Pohjois-Pohjanmaan energia- ja ilmastovaihemaaakuntakaava

Julkisen ehdotusvaiheen (MRL 65 §, MRA 12 §) kuulemisen aikana saapunut palaute ja vastineet

Kuulemisaika 23.9.-24.10.2024 (MKH 17.9.2023 § 145)

Käsittely: Maakuntahallitus 10.2.2025 (palautekooste 19.11.2024)

Kartta 2: EBBA-hanke, Maanahkiaisen etäisyydet Kalajoelle

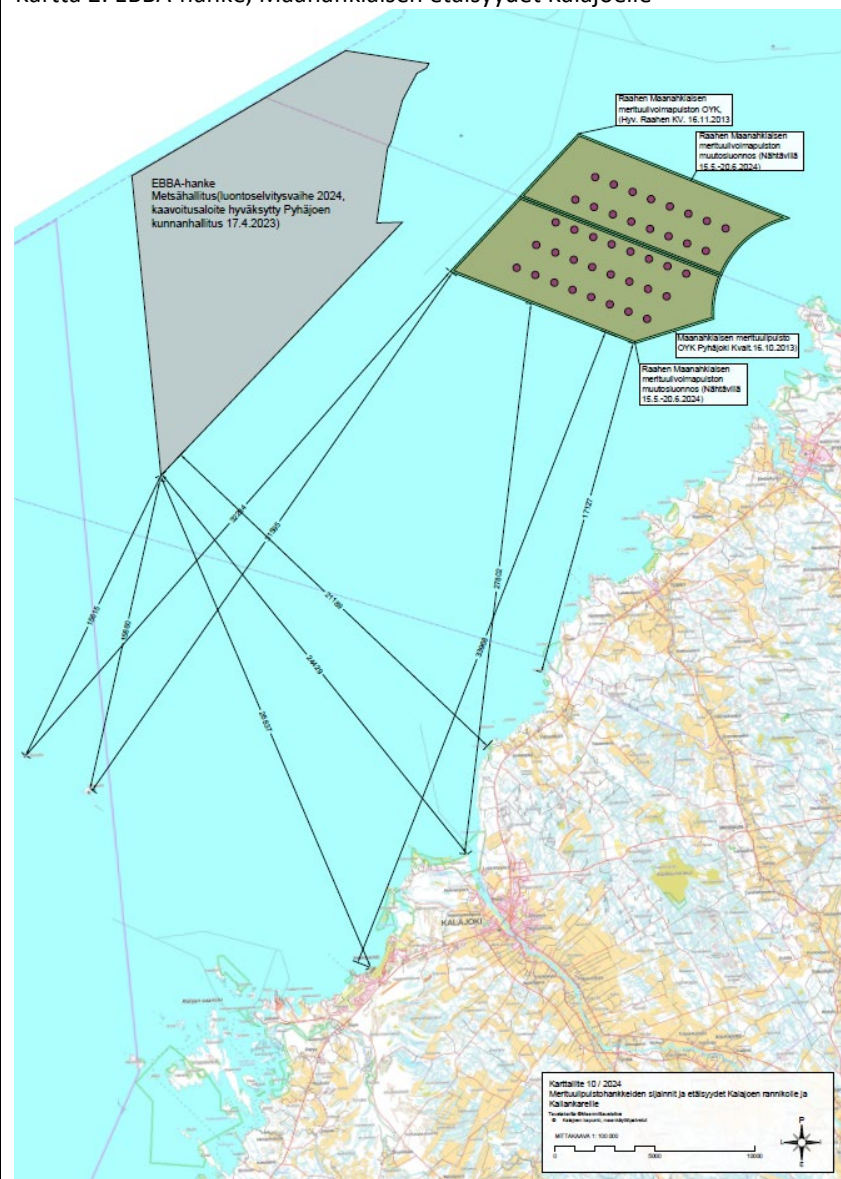
Olemassa olevan tiedon mukaan merituulivoima-alueita ei voi viedä lähemmäs Hanhikivenniemiä tai SSAB:n tehdasaluetta. Perusteluina ovat mm. merenkulun varmistaminen muuttuvissa olosuhteissa ja erilaiset ympäristötekijät.

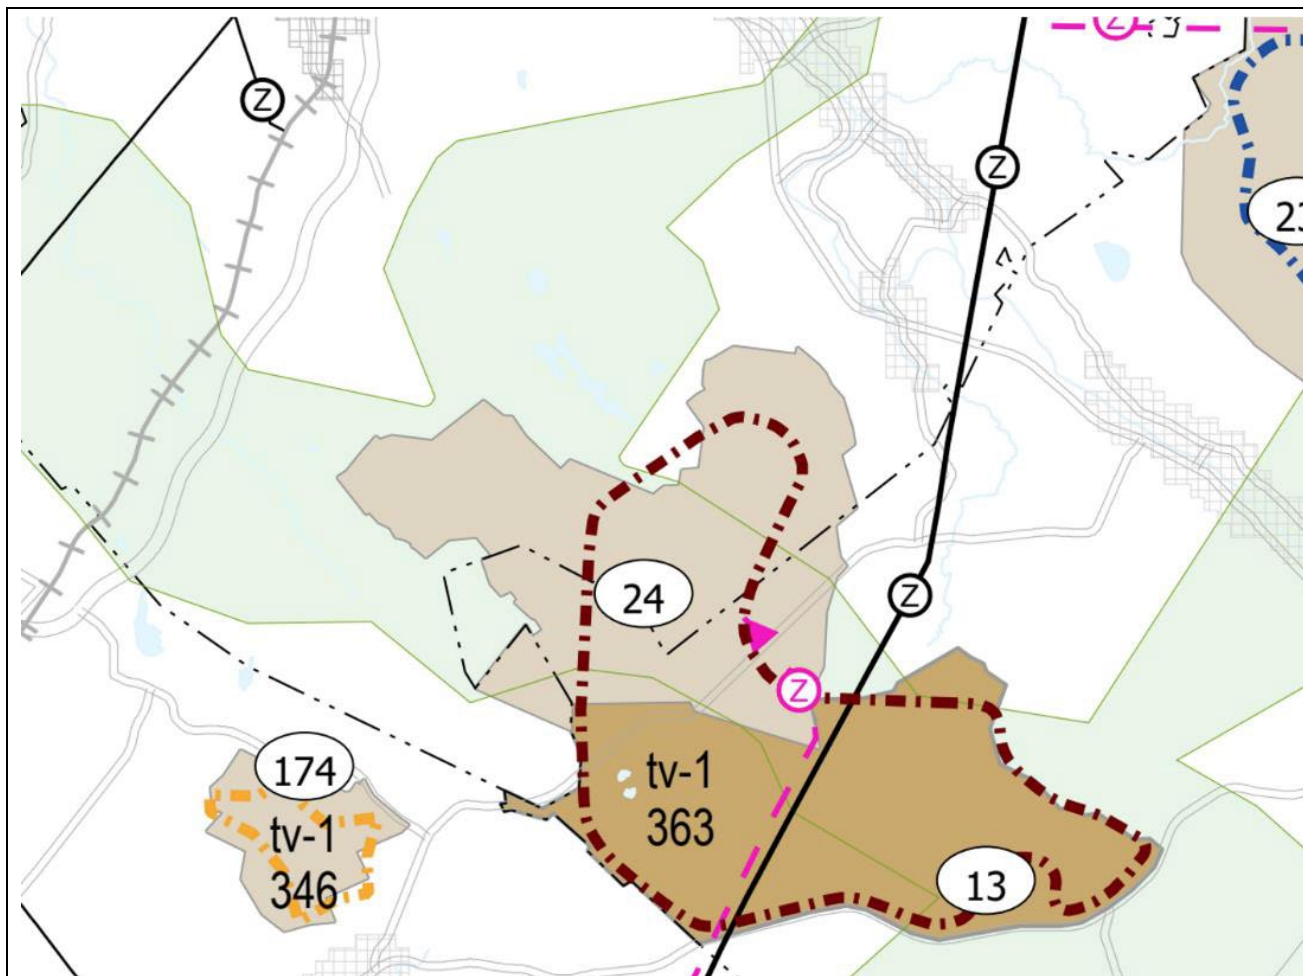
Voimassa olevan 3. vaihemaakuntakaavan mukainen tv-1 363 mahdollistaa sen, että Rahkola-Hautakankaan alueelle voidaan toteuttaa seudullisen kokoluokan tuulivoimapuisto. Energia- ja ilmastovaihemaakuntakaavan luonnosvaiheessa osoitettu laajempi tv-1 388 alue ei ole ehdotusvaiheessa arvioidun alueelle kohdistuvien tuulivoimarakentamisen vaikutuksien perusteella mahdollinen. Tätä arviota tukee myös Rahkola-Hautakankaan YVA-menettelystä saatu perusteltu päätelmä.

Kuva 2: Vasemmanpuoleinen kuva on vaihemaakuntakaavan luonnosvaiheesta. Oikeanpuoleisessa kuvassa on viranomaisehdotuksen mukainen rajausta, jossa Rahkola-Hautakankaan aluerajausta on merkittävästi supistettu.

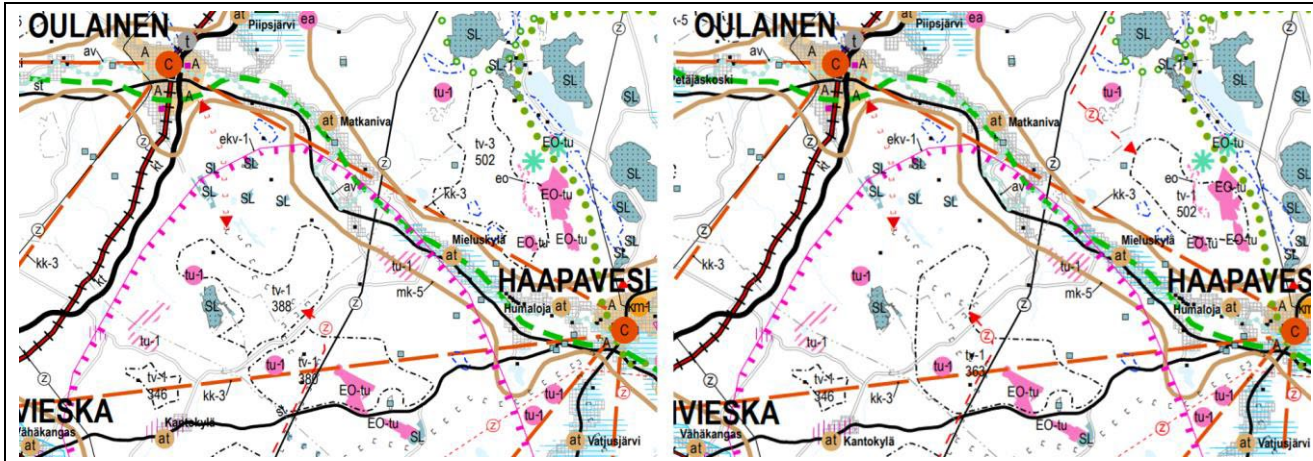
Yhteenvetona Oulaisten kaupunki näkee perustelluksi, että maakuntakaavan tv-alue rajataan siten kuin maakuntakaavan valmistelun luonnosvaiheessa (kuva 2), mikä antaa kuntakaavoitukselle enemmän liikkumavaraa ja paremmat mahdollisuudet asiaan kuuluvien tarkempien selvitysten perusteella tehtävään hankkeen jatko suunnitteluun.

Kuva 1. Voimajohdon YVA-selostuksen reittivaihtoehdot (Maaningan tuulivoimapuisto Jumisko 110 kV:n voimajohtohanke)

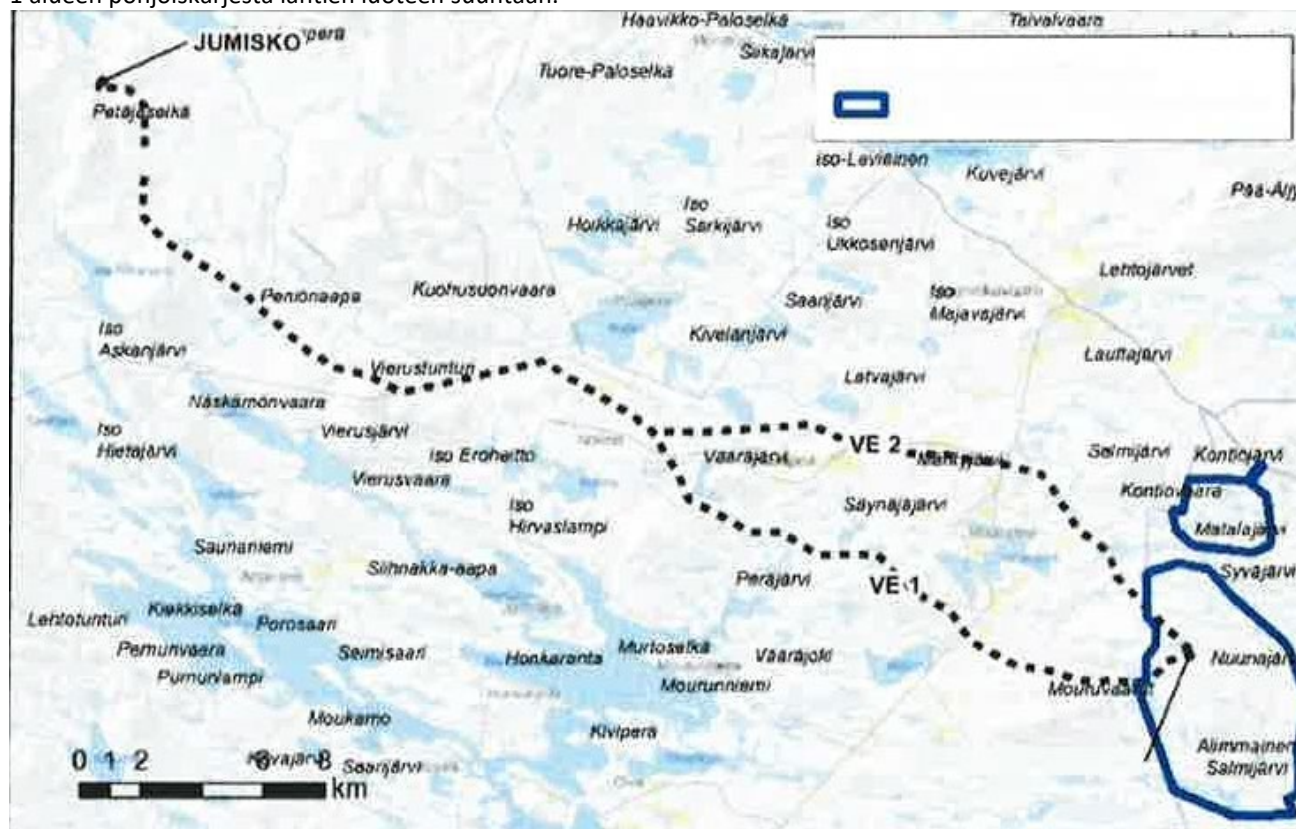
Alueelta 367 tv-1 alueelta Posion suuntaan piirretty voimajohto on virheellinen / puutteellinen. Voimajohto tuulivoima-alueelta tulisi esittää ainakin voimajohdon ympäristövaikutusten arviointiselostuksen vaihtoehdon VE 2 suuntaan, eli tv-1 alueen pohjoiskärjestä lähtien luoteen suuntaan.

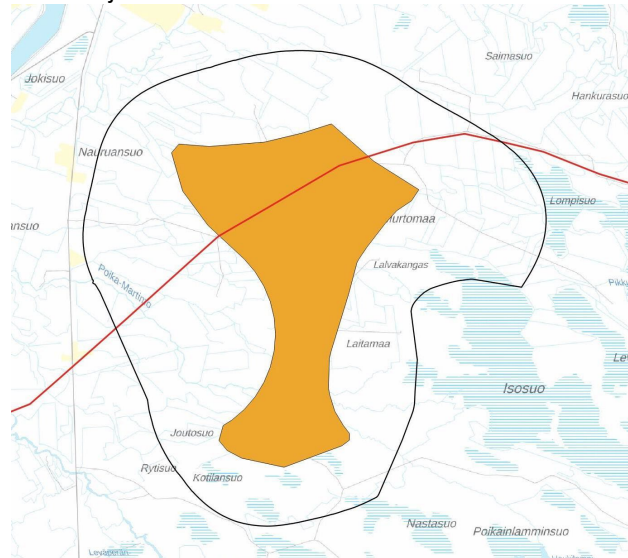
Kotaselän YVA- ja kaavaselvitysten perusteella tuulivoimaloiden alue on mahdollista toteuttaa maakuntakaavarajaa laajempaan. Ilmatar on rajannut voimaloita etäämmäs Yli-lin taajamasta ja arkeologiseen esihistoria- ja kulttuurikeskus Kierikistä viranomaisten ja osallisten vaatimuksesta eli hankealueen pohjoisosa on jätetty tuulivoimaloista vapaaksi. Ilmatar kuitenkin toivoo, että maakuntakaavalla mahdollistetaan pitkän tähtäimen suunnittelu tulevaisuudessa myös hankealueen pohjoisella alueella.

Selvitystemme pohjalta myös alueen länsi-, etelä- ja itäosat ovat potentiaalista tuulivoimatoiminnalle maakuntakaavaehdotusta laajemmalla alueella. Idässä osayleiskaavarajassa on huomioitu valtakunnallisesti arvokkaan linnustoalueen raja- ja lännessä tarvittavat etäisyydet asutukseen ja maisema-alueisiin. Eteläosaan maakuntakaavaehdotuksen kapeaan tv-1 merkintään vaikuttaa tällä hetkellä kaksi maanmittauslaitoksen karttapohjalla näkyvää lomakiinteistöä. Toinen kiinteistö ei ole olemassa Oulun kaupungin kiinteistörekisteritiedoissa, ja toisen kanssa olemme käymässä hyvässä hengessä keskusteluita. Muita merkittäviä rajoitteita alueen eteläosan kehittämiseksi ei ole. Maakuntakaavalla, joka ohjaa maankäyttöä vuosikymmeniksi, ei tulisi rajoittaa maankäyttöä yksittäisiin rakennuksiin pohjautuen, koska tilanne voi hyvin nopeassa aikataulussa muuttua. Laajentamalla tv-aluemerkintää, alue luo paremmat edellytykset alueen hyödyntämiselle puhtaan energian tuottamiselle valtakunnallisten alueidenkäyttötavoitteiden mukaisesti mahdollisimman laajassa kokonaisuudessa.

Kuva 2. Ilmatar esittää Pahkakosken tv-1 rajaukseksi kaavaluonnoksen mukaista rajausta.

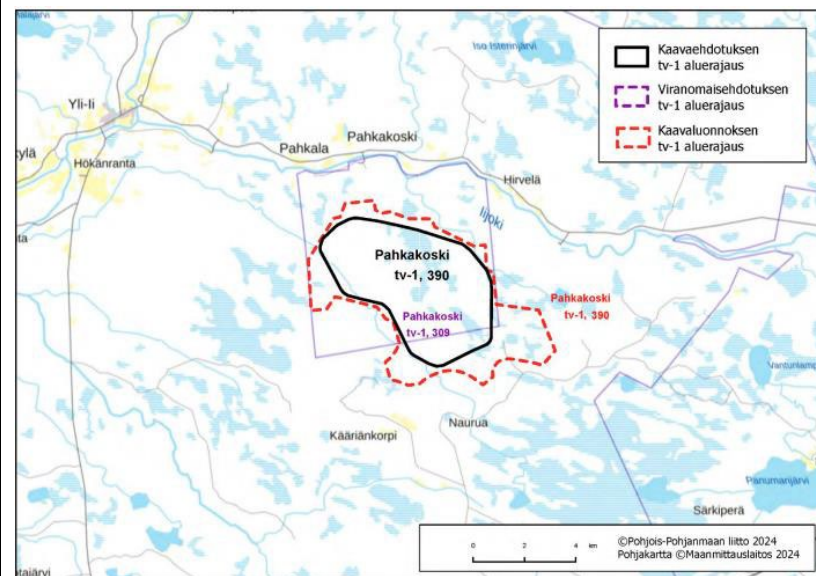
Lausuntonaan Ilmatar esittää kaavaluonnoksen mukaisen tv-alue rajauksen palauttamista suunnitteluun Iso Pihlajasuon hankealueen osalta. Tällöin jo olemassa oleva voimajohtoyhteys tulee hyödynnettyä kokonaisuudessaan sekä tuulivoima sijoitetaan valtakunnallisten alueidenkäyttötavoitteiden mukaisesti suuremmiksi yhtenäiseksi kokonaisuuksiksi. Hankkeeseen ympäristövaikutusten arviointiprosessissa jo selvitetty ympäristövaikutukset otetaan huomioon, ja voimalasijoittelu suunnitellaan niin, ettei merkittäviä vaikutuksia aiheudu.

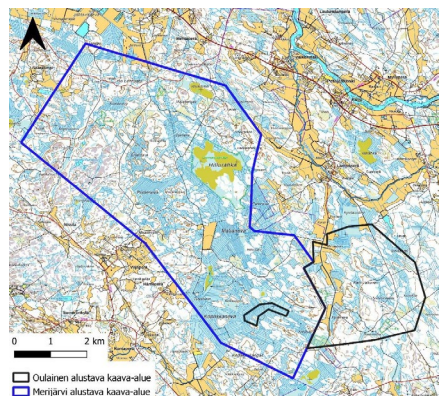
Kaavaehdotuksessa tv1-alue Hirvisalo-Pieni Valkonen on supistettu niin, että vain murto-osa voimaloista olisi maakunta-kaavan mukaan mahdollista toteuttaa. Tällä olisi suoraa vaikutusta hankkeen kannattavuuteen ja investoitavuuteen, sillä sähkönsiirron kustannukset jäivät silloin suhteessa voimalamäärään todella suuriksi. Maakuntakaava on yleispiirteinen, pitkälle tulevaisuuteen tähtäävä. Tuulivoimahankkeen alue selvitetään YVA-menettelyssä tarkemmin joten ei ole tarkoituksenmukaista rajata potentiaalista aluetta pois maakuntakaavasta ennen, kuin on saatu YVA-menettelyn tuloksia selville.

Maakuntakaavassa laadittujen selvitysten perusteella alueen merkittävimmät vaikutukset kohdistuvat mm. maakunnallisesti arvokkaaseen Hirvisuon maisema-alueeseen ja Natura-alueeseen, Kierikkiin, maakotkareviiriin ja muuhun linnustoon. Tuulivoimaloiden alueeseen tv-1 390 Pahkakoski ei tule rajausmuutoksia.

Liitekarta 2 Tuulivoima-alueen tv-1 Itämäki-Murtomäki laajennus

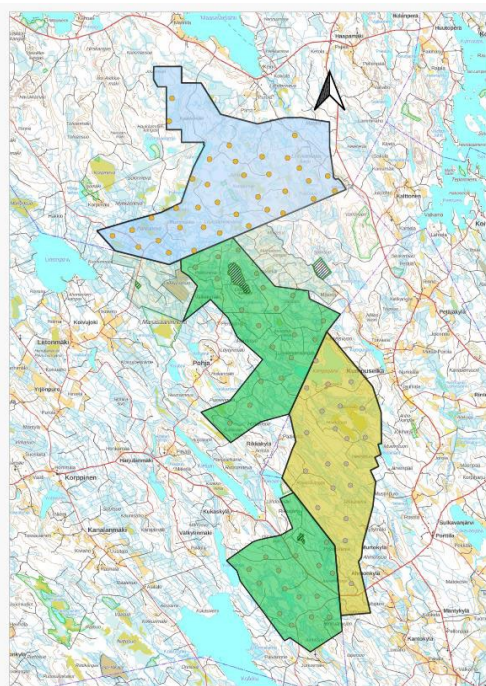
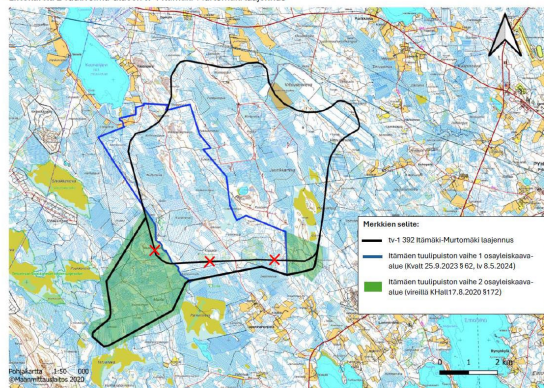
Neoenin näkemyksen mukaan nyt nähtävillä oleva maakuntakaavaehdotus ei riittävällä tavalla huomioi Neoenin suunnittelemaa Pyhäjärven kaupungin tavoitteiden mukaista Itämäen tuulivoimapuiston vaiheen 2 tuulivoimaosayleiskaavaa. Edellä kappaleessa esittämillään perusteilla Neoen pyytää Pohjois-Pohjanmaan liittoa laajentamaan kaavaehdotuksen tv-

1 aluetta 392 Itämäki-Murtomäki kaakkois- ja lounaisosistaan niin, että se kattaa myös Itämäen tuulipuiston vaiheen 2 alueen liitteessä esitetyn kartan mukaisesti.

Liitteet Liite 1, Parhan laajennus, kartta

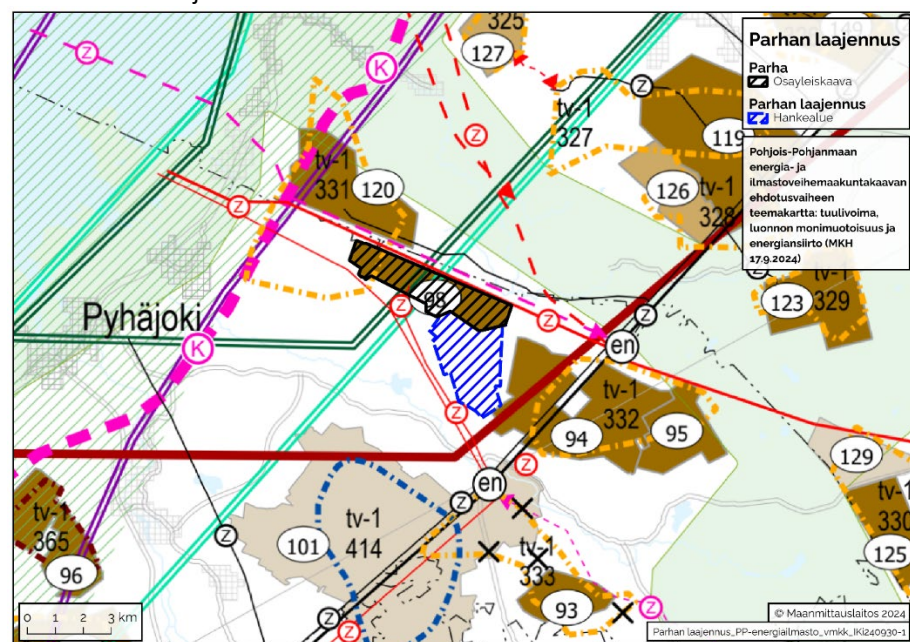
Alueen soveltuvuudesta tuulivoiman tuotantoalueeksi saadaan perusteellinen tieto laajennushankkeen ympäristövaikutusten arviointimenettelyssä ja tuulivoimaloiden rakentamista ohjaa maakuntakaavaa tarkempi osayleiskaavoitus. YVA-selostuksessa tullaan ottamaan huomioon luonto- ja erilliselvitusten tulosten lisäksi YVA-ohjelmasta saadut lausunnot, mielipiteet sekä yhteysviranomaisen näkemys.

Kuva 1. Malminetsintäyhtiöiden lupa- ja hakemusalueet Puutionsaaren tuulivoima-alueella.

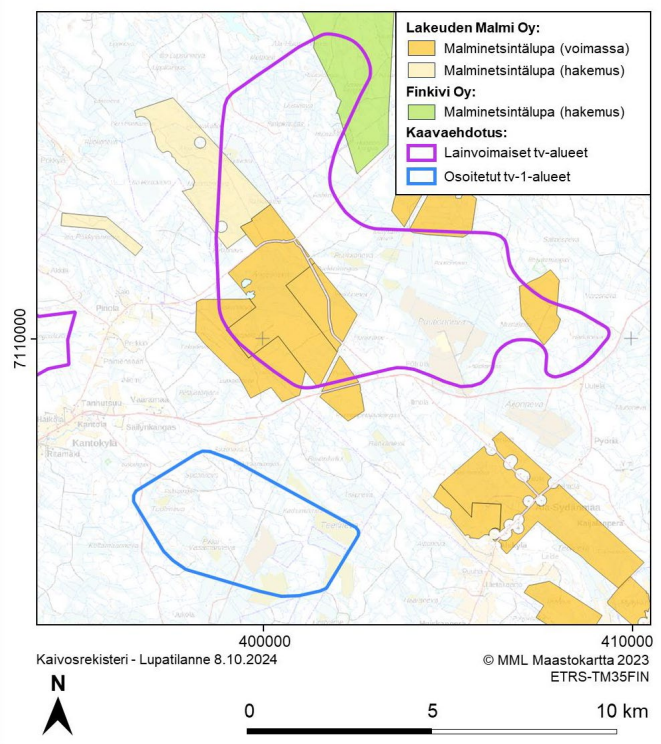
Huomautamme, että kaavaehdotuksessa on useita alueita päällekkäin eri yhtiöiden malminetsintäalueiden ja intressialueiden kanssa. Ajantasaiset kaivos-, malminetsintäalue- ja varausalueet, sekä hakemusvaiheessa olevat alueet voi tarkistaa Tukesin ylläpitämästä Kaivosrekisterin karttapalvelusta osoitteessa: <https://gtkdata.gtk.fi/kaivosrekisteri/>

Puutionsaari-Hautakangas tuulivoima-alue (tv-1 363) on esitetty jo lainvoimaisessa 3. vaihemaakuntakaavassa (MKV 11.6.2018, lainvoima KHO:2022:11), kaivosasia nousut esille kaavaprosessissa.

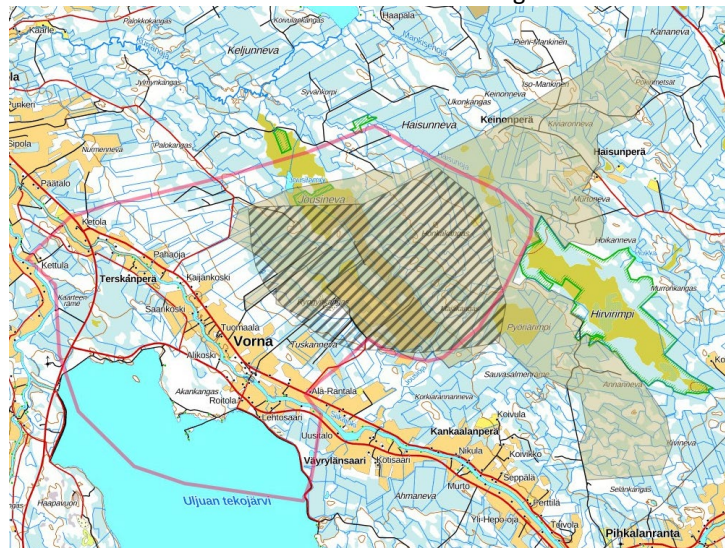
Honkakankaan tv-1 alue (tulee poistaa Pohjois-Pohjanmaan energia- ja ilmastovaihe- maakuntakaavasta. Honkakankaan alue tuuli- ja aurinkovoima-alueena on Vornan kylän ja sen asukkaiden kannalta kohtuuton. Vornan kylä on jo luovuttanut alueitaan energiantuotannolle; Jousinevan turvesuoksi ja Uljuan alueelta tekoaltaalle ja sen voimalalle. Nyt kaavaehdotuksessa esitetty Honkakankaan tv-1 -alue tekee Vornan kylän viimeisestäkin yhtenäisestä metsäalueesta teollisuusalueen. Liitteenä oleva kartta esittää miten radikaali vaikutus kylälle uuden tuotantoalueen muodostamisella olisi. Kai kaavoitukseenkin käy sama kuin lakeihinkin, että ”mikä ei ole oikeus ja kohtuus, ei saata olla lakiaan”?

Maakuntakaavan lähtökohdana ei voi, eikä saisi olla tuulivoimatoimijoiden itresssit. Honkakankaan alue ei olisi päätyntä kaavaan ilman hanketoimijan aloittamaa esiselvitystä ja kaavoitusaloitetta. Energia- ja ilmastovaihe- maakuntakaavan valmisteluvaiheen luonnosvaiheessa aluetta ei esitettykään tv-1 -alueeksi, vaan tv-3 -alueeksi. Myös Tuuli-hankkeessa alue luokiteltiin vain ehkä -alueeksi. Maankäyttö- ja rakennuslain 132/1999 tavoitteena on järjestää alueiden käyttö ja rakentaminen niin, että siinä luodaan edellytykset hyvälle elinympäristölle sekä edistetään ekologisesti, taloudellisesti, sosiaalisesti ja kulttuurillisesti kestävä kehitys. Vornan kylän ja sen asukkaiden kannalta Honkakankaan alueen muuttaminen teollisuusalueeksi ei ole lain hengen mukainen. LIITE 1 Havainnollistava kartta
